**БАНКИ АЛЮМИНИЕВЫЕ
ГЛУБОКОЙ ВЫТЯЖКИ
С ЛЕГКОВСКРЫВАЕМЫМИ КРЫШКАМИ**

Технические условия

к ГОСТ Р 51756—2001 Банки алюминиевые глубокой вытяжки с легковскрываемыми крышками. Технические условия

Изменение № 1 ГОСТ Р 51756—2001 Банки алюминиевые глубокой вытяжки с легковскрываемыми крышками. Технические условия

Рисунок 2

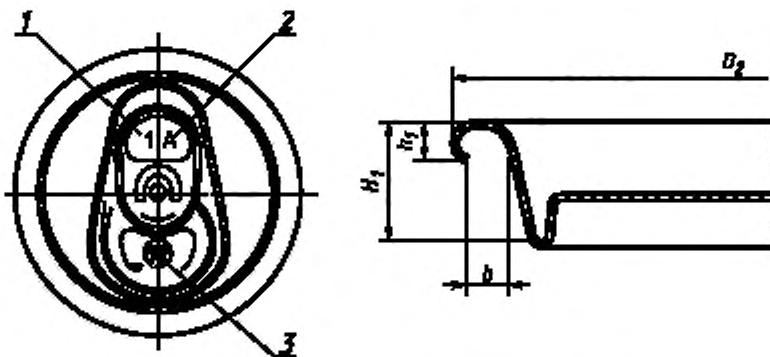
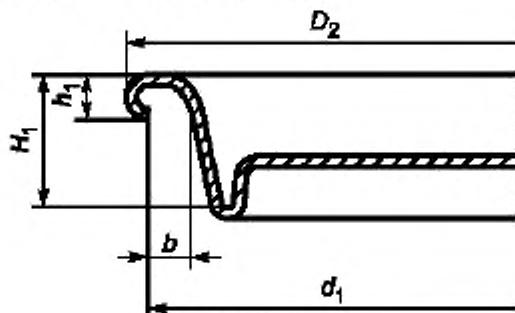
Пункт 4.3. Рисунок 2 заменить новым:

Рисунок 2

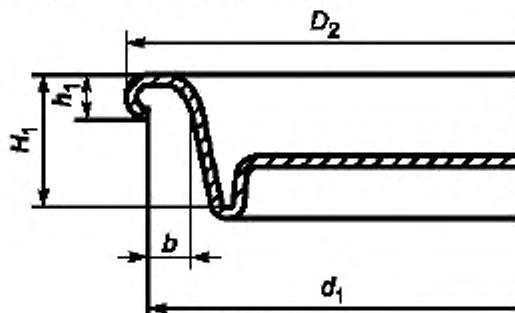
Пункт 4.3. Рисунок 2 заменить новым:
